Supervision Report

2021
1115

강동 관리시설 - 3D 모델링 + 설계오류검토

01. 설계오류

No. 02

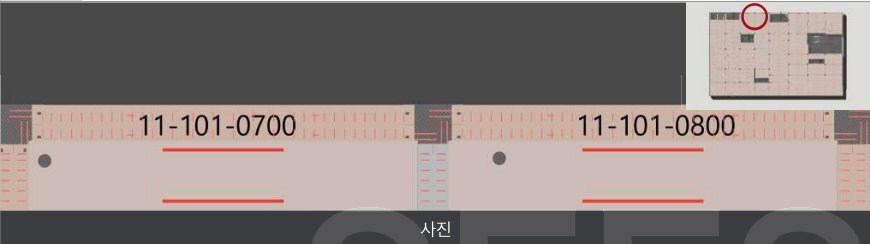
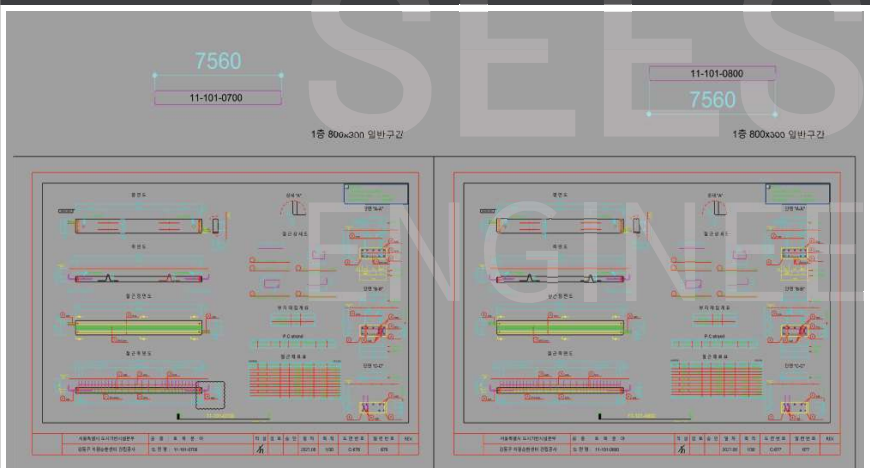
철근측면도의 철근과 철근재료표의
철근 수량이 맞지않음

철근재료표의 철근 수량 수정 필요

슬라브 도면 오류 (제작상세도면)	
No.	03
위치	10-101-0101, 10-101-0102, 10-101-0103, 10-101-0104, 10-101-0105, 10-101-0106, 10-101-0107 10-101-0108, 10-101-0109, 10-101-0110, 10-101-0111, 10-101-0113, 10-101-0114, 10-101-0115 10-101-0117, 10-101-0118
사진

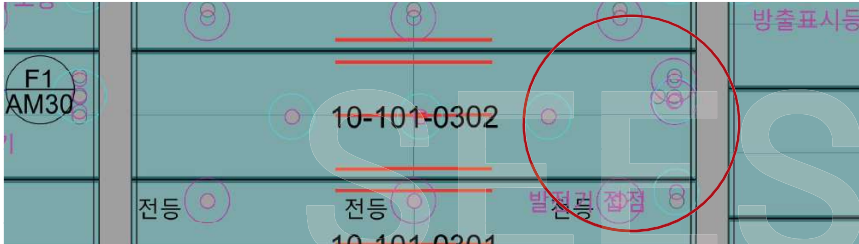
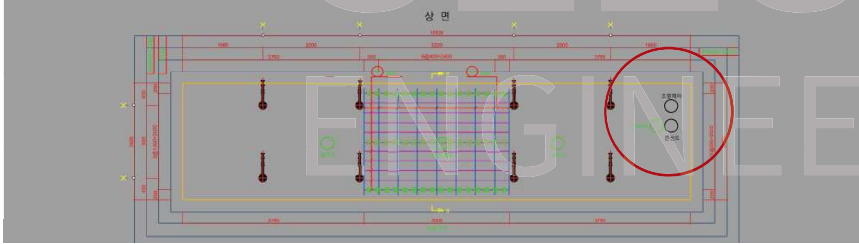
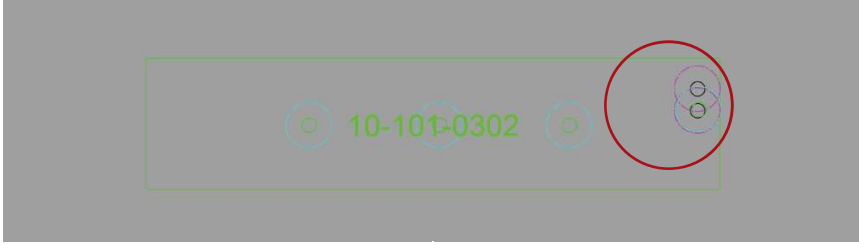
검토 내용	작업 내용
슬라브 철근배치도의 슬리브표시와 슬리브배치도의 슬리브표시가 맞지않은 철근배치도의 오류	슬라브 철근배치도 수정 필요

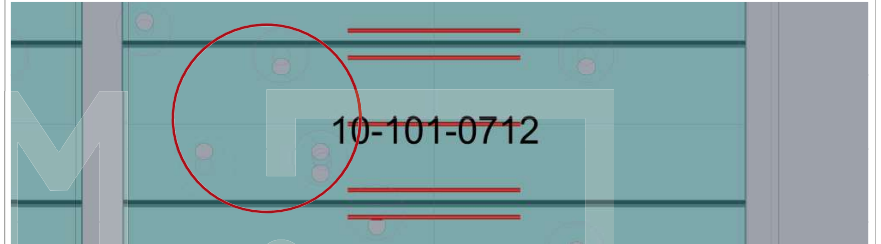
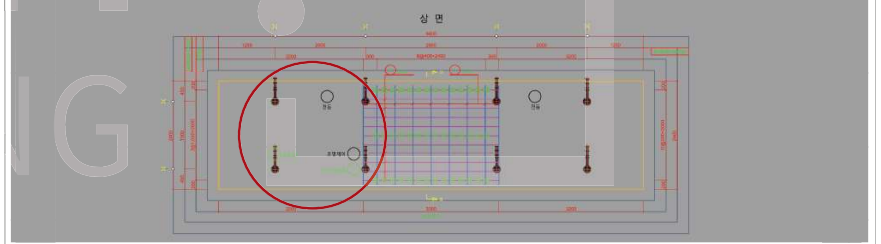
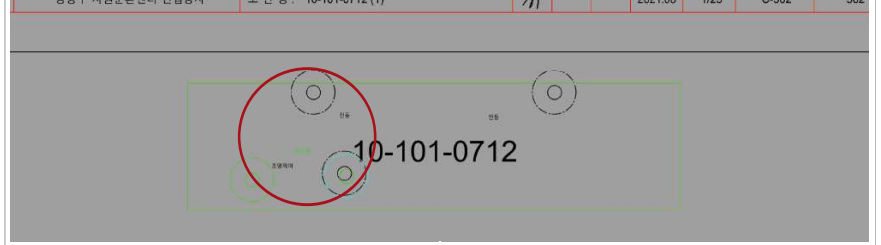
검토 내용	작업 내용
슬라브 철근배치도의 슬리브표시와 슬리브배치도의 슬리브표시가 맞지않은 철근배치도의 오류	슬라브 철근배치도 수정 필요

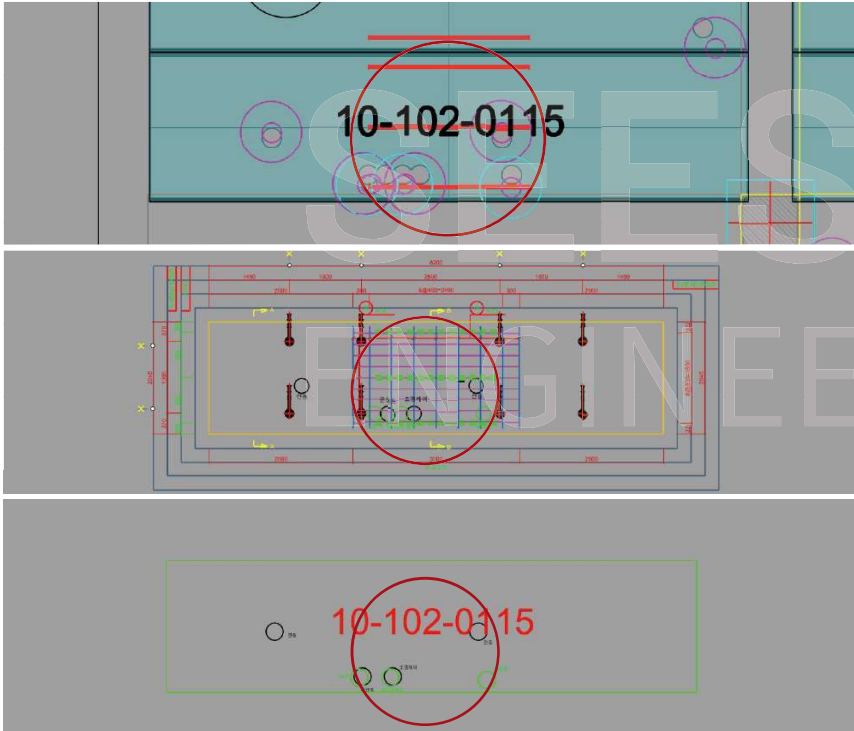
검토 내용	작업 내용
슬라브 철근배치도의 슬리브표시와 슬리브배치도의 슬리브표시가 맞지않은 철근배치도의 오류	슬라브 철근배치도 수정 필요

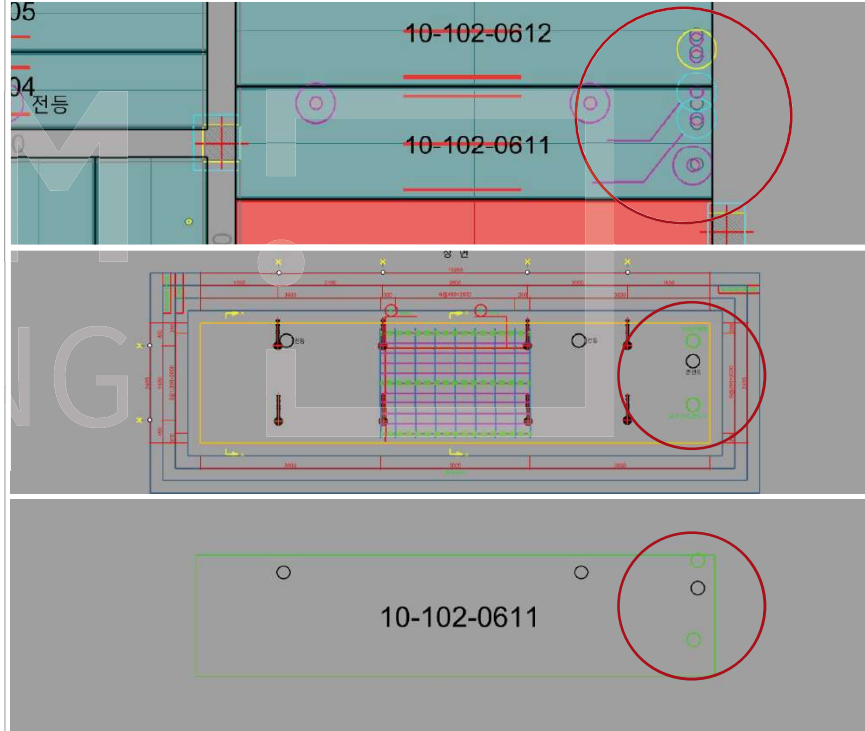
검토 내용	작업 내용
슬라브 철근배치도의 슬리브표시와 슬리브배치도의 슬리브표시가 맞지않은 철근배치도의 오류	슬라브 철근배치도 수정 필요

슬라브 도면 오류 (제작상세도면)	
No.	07
위치	10-102-0101, 10-102-0102, 10-102-0104, 10-102-0106, 10-102-0108, 10-102-0111, 10-102-0113, 10-102-0114, 10-102-0115, 10-102-0116, 10-102-0117, 10-102-0118, 10-102-0202, 10-102-0203, 10-102-0205, 10-102-0206, 10-102-0208, 10-102-0209, 10-102-0214
사진

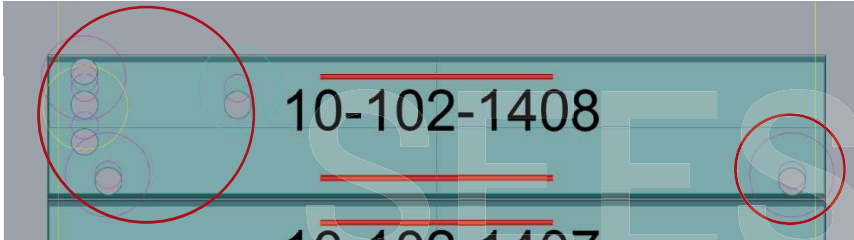
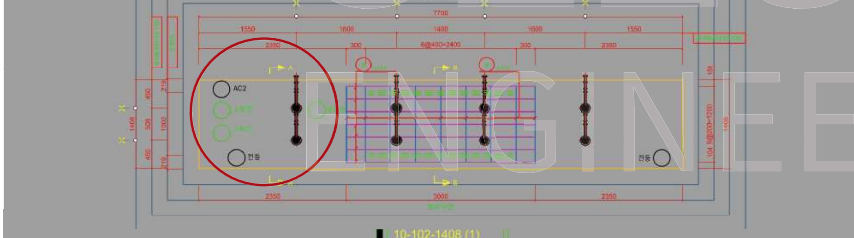
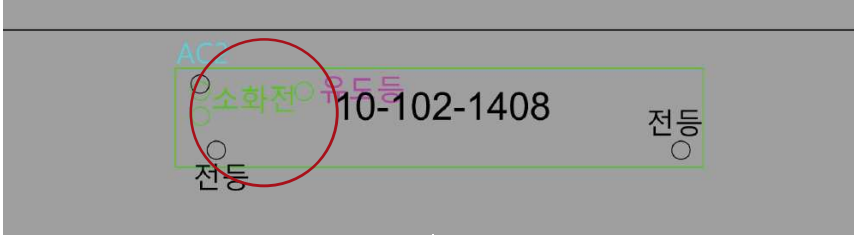
검토 내용	작업 내용
슬라브 철근배치도의 슬리브표시와 슬리브배치도의 슬리브표시가 맞지않은 철근배치도의 오류	슬라브 철근배치도 수정 필요

슬라브 도면 오류 (제작상세도면)	
No.	08
위치	10-102-0304, 10-102-0306, 10-102-0307, 10-102-0308, 10-102-0401, 10-102-0402, 10-102-0404, 10-102-0501, 10-102-0603, 10-102-0604, 10-102-0606, 10-102-0608, 10-102-0609, 10-102-0610, 10-102-0611, 10-102-0612, 10-102-0701, 10-102-0703, 10-102-0707, 10-102-0709
사진

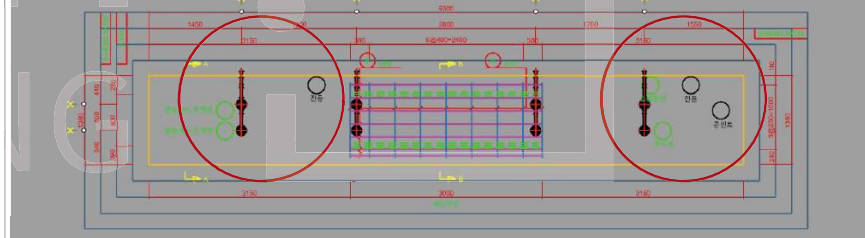
검토 내용	작업 내용
슬라브 철근배치도의 슬리브표시와 슬리브배치도의 슬리브표시가 맞지않은 철근배치도의 오류	슬라브 철근배치도 수정 필요

슬라브 도면 오류 (제작상세도면)	
No.	09
위치	10-102-0802, 10-102-0803, 10-102-0805, 10-102-0807, 10-102-0809, 10-102-1000, 10-102-1300 10-102-1401, 10-102-1404, 10-102-1405, 10-102-1406, 10-102-1407, 10-102-1408, 10-102-1410 10-102-1411, 10-102-1414, 10-102-1416
사진

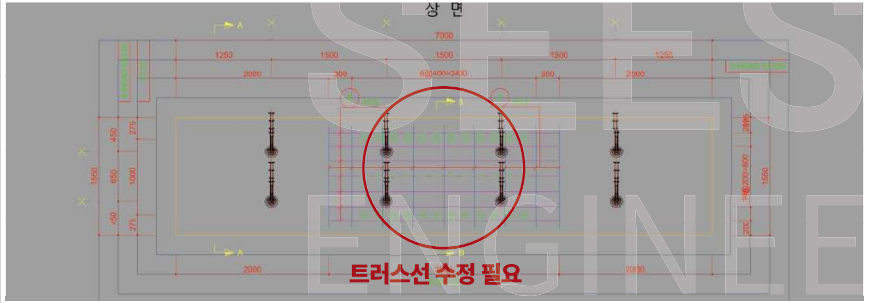
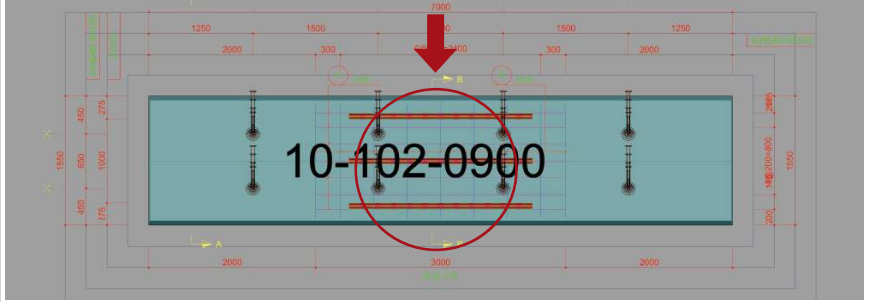
검토 내용	작업 내용
슬라브 철근배치도의 슬리브표시와 슬리브배치도의 슬리브표시가 맞지않음 철근배치도의 오류	슬라브 철근배치도 수정 필요

슬라브 도면 오류 (제작상세도면)	
No.	10
위치	10-102-1500, 10-102-1502, 10-102-1503, 10-102-1504, 10-102-1505, 10-102-1601, 10-102-1603 10-102-1604, 10-102-1606, 10-102-1607, 10-102-1700, 10-102-1702, 10-102-1703, 10-102-1704 10-102-1800, 10-102-1801, 10-102-1802, 10-102-1803, 10-102-1901, 10-102-1902
사진

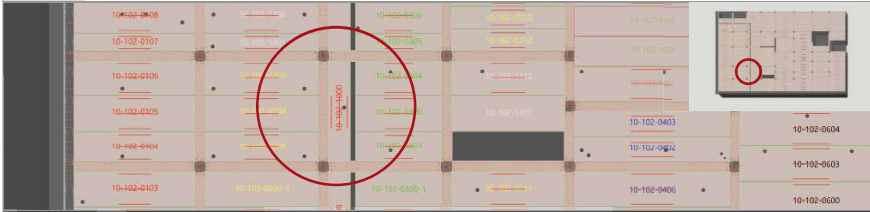
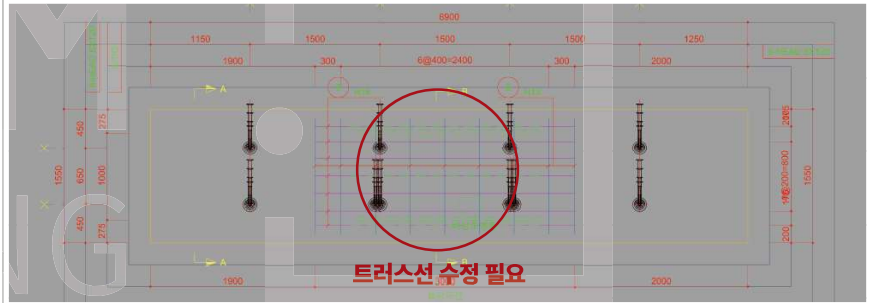
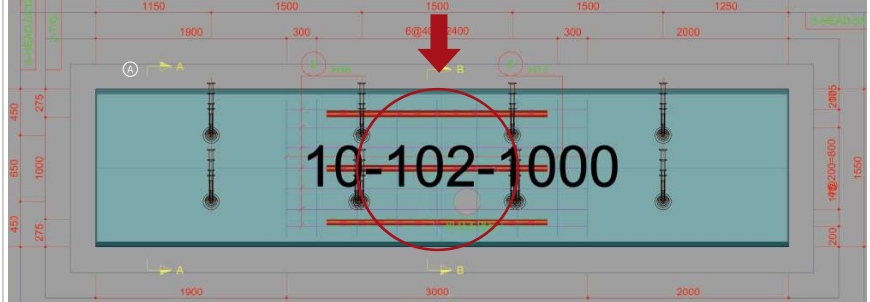
검토 내용	작업 내용
슬라브 철근배치도의 슬리브표시와 슬리브배치도의 슬리브표시가 맞지않음 철근배치도의 오류	슬라브 철근배치도 수정 필요

슬라브 도면 오류 (제작상세도면)	
No.	11
위치	08-102-0900

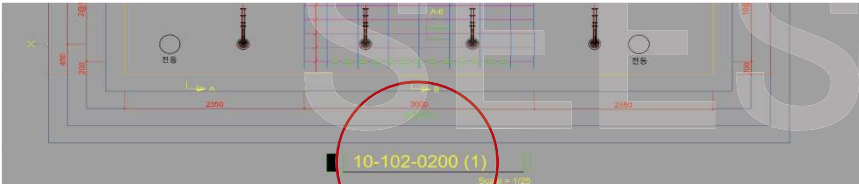
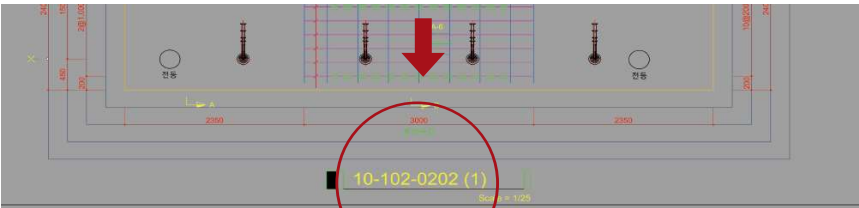
검토 내용	작업 내용
슬라브 제작상세도면 트러스선 오류	트러스선 수정 필요

슬라브 도면 오류 (제작상세도면)	
No.	12
위치	08-102-1000

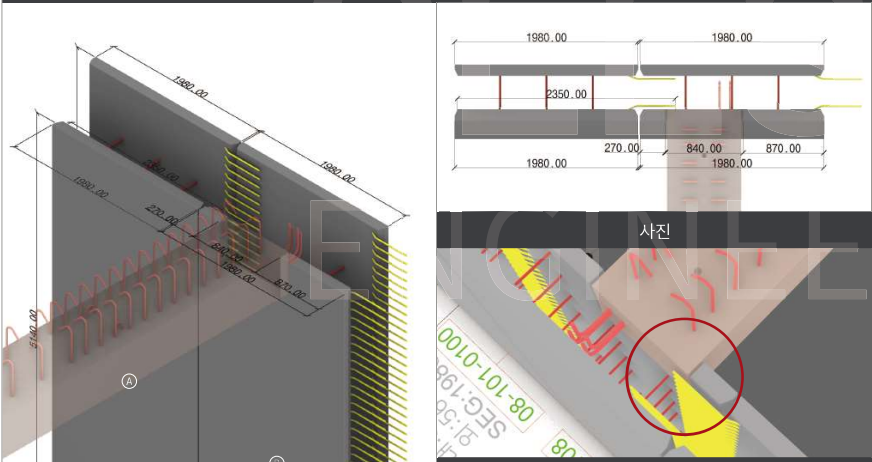
검토 내용	작업 내용
슬라브 제작상세도면 트러스선 오류	트러스선 수정 필요

슬라브 로트번호 오류 (제작상세도면)	
No.	01
위치	08-102-0202

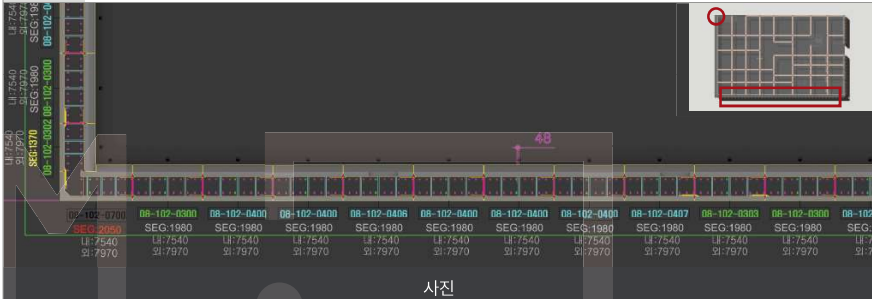
반시설본부	공 종 : 토 목 분 야
터 건립공사	도 면 명 : 10-102-0202 (1)
작 성	검 토 승 인
일 자	축 척
2020.12	1/25
검토 내용	작업 내용
제작상세도면 로트번호 다름	제작상세도면 로트번호 수정 필요 10-102-0202로 수정

참고사항	
No.	01
위치	08-101-0100, 08-101-0111, 08-101-0118, 08-101-0120, 08-101-0127, 08-102-0201, 08-102-0202, 08-102-0303, 08-102-0400, 08-102-0405, 08-102-0409, 08-102-0411, 08-102-0502, 08-102-0505

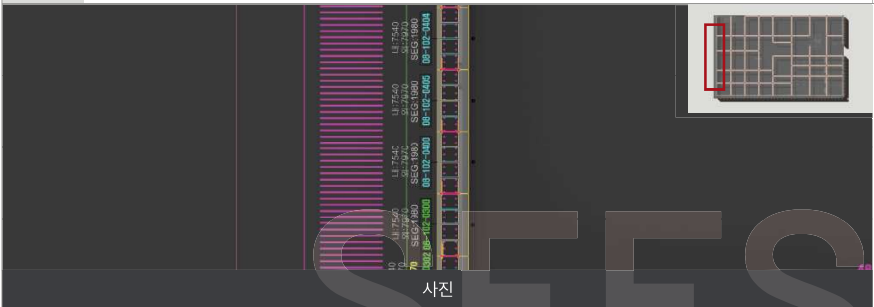
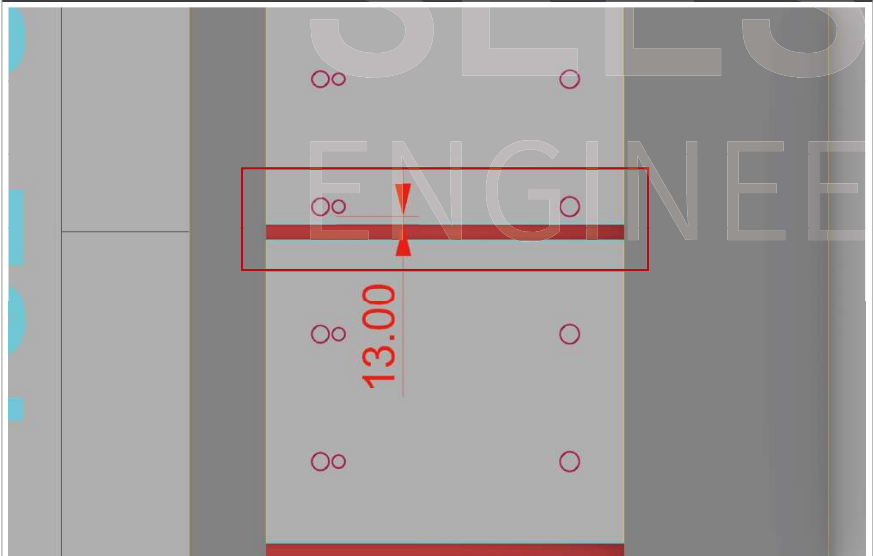
검토 내용	
08-101-0100 코브라 철근이 08-101-0108 벽체의 오픈공간을 침범해 거더 배치시 간섭 우려	
작업 내용	
08-101-0100 내부 코브라 철근 길이 조절 필요

참고사항	
No.	02
위치	08-102-0300, 08-102-0303, 08-102-0400, 08-102-0406, 08-102-0407, 08-102-0408, 08-102-0409, 08-102-0410, 08-102-0411, 08-102-0412, 08-102-0413, 08-102-0414, 08-102-0500, 08-102-0501, 08-102-0502, 08-102-0503, 08-102-0504, 08-102-0505, 08-102-0506, 08-102-0600

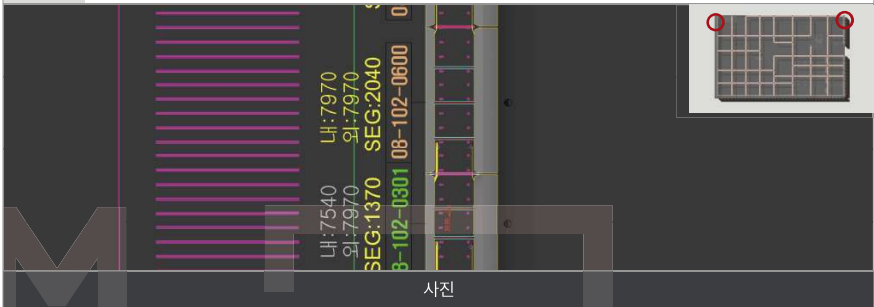
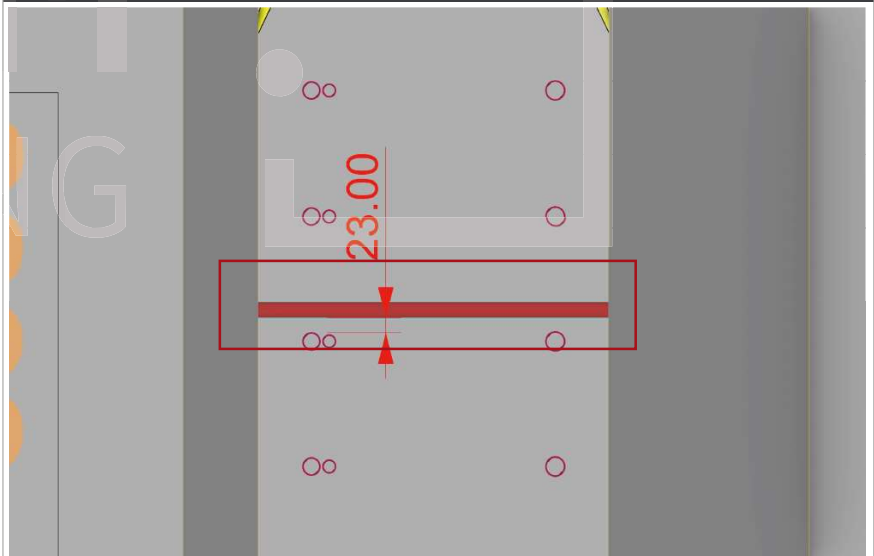
검토 내용	
양카철근과 코브라 띠철근의 간섭	
작업 내용	
양카철근의 위치 변경

참고사항	
No.	03
위치	08-102-0300, 08-102-0308, 08-102-0400, 08-102-0401, 08-102-0402, 08-102-0403, 08-102-0404, 08-102-0405

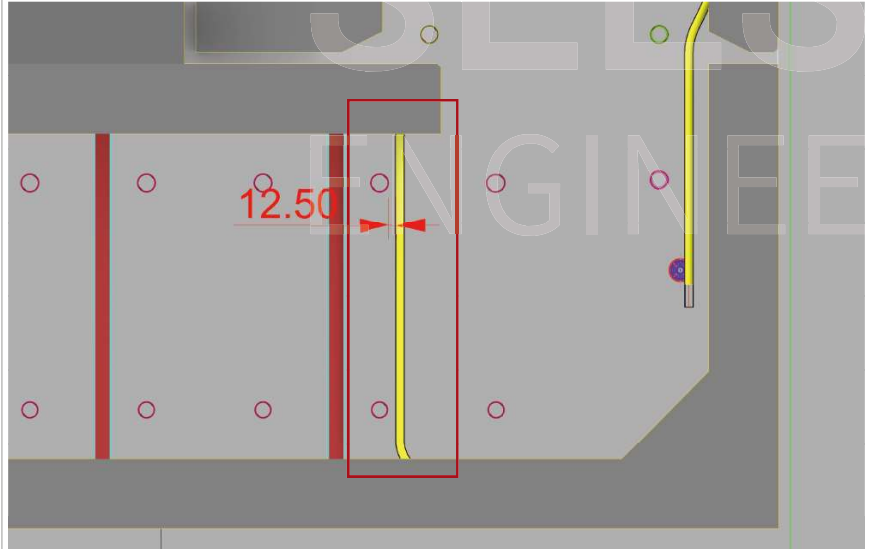
검토 내용	작업 내용
양카철근과 S바와의 간격 13mm	양카철근의 간격 조절 필요

참고사항	
No.	05
위치	08-102-0800
사진

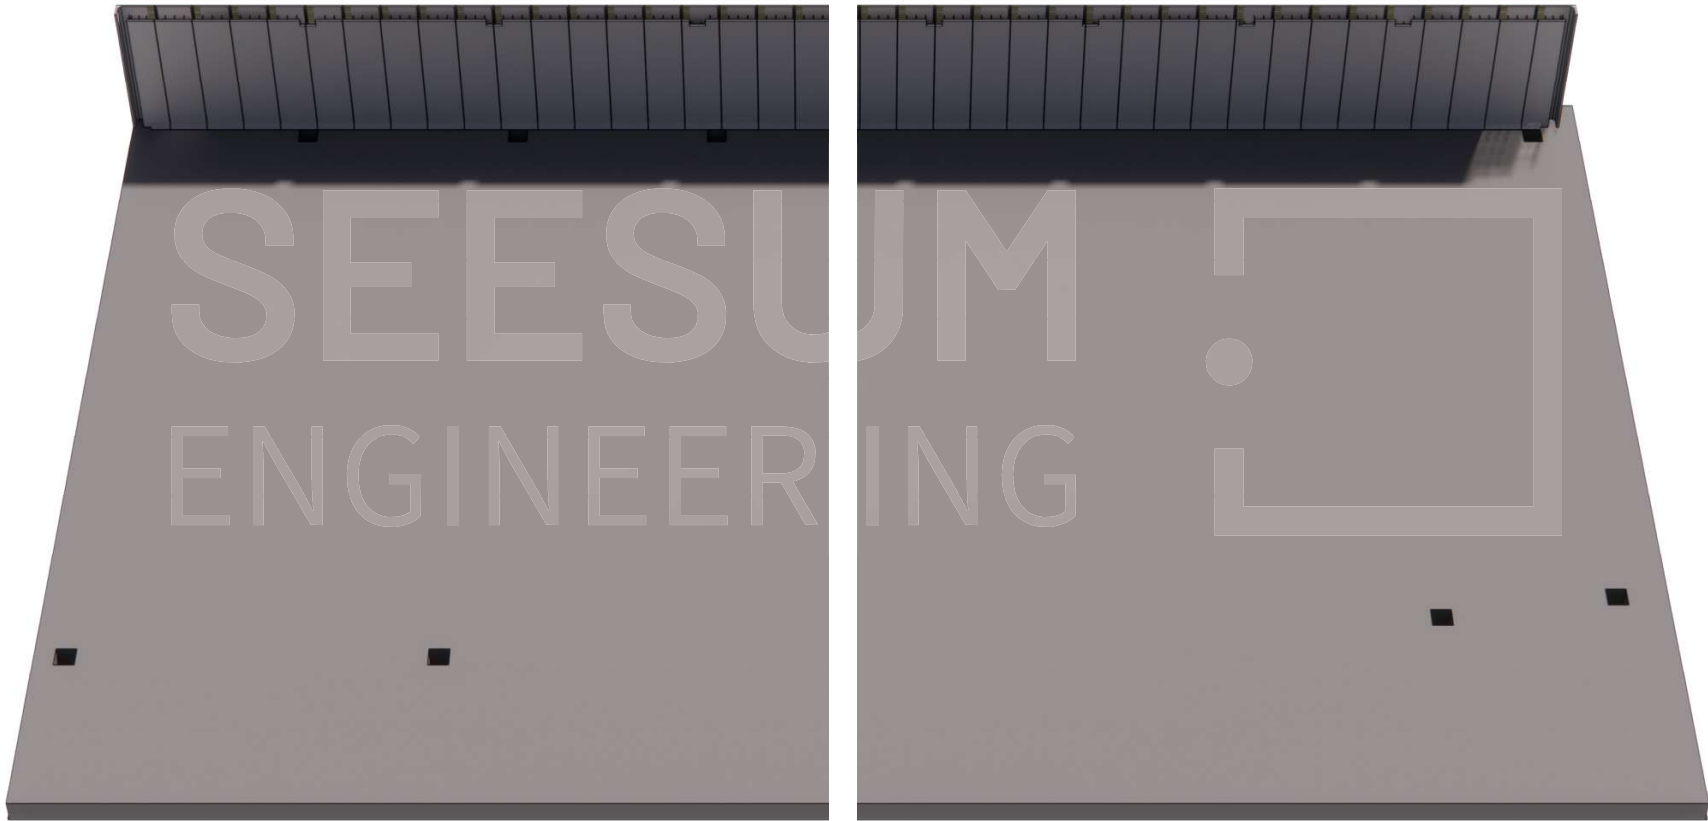
검토 내용	작업 내용
양카철근과 커플러와의 간격 12.5mm	양카철근의 간격 조절 필요
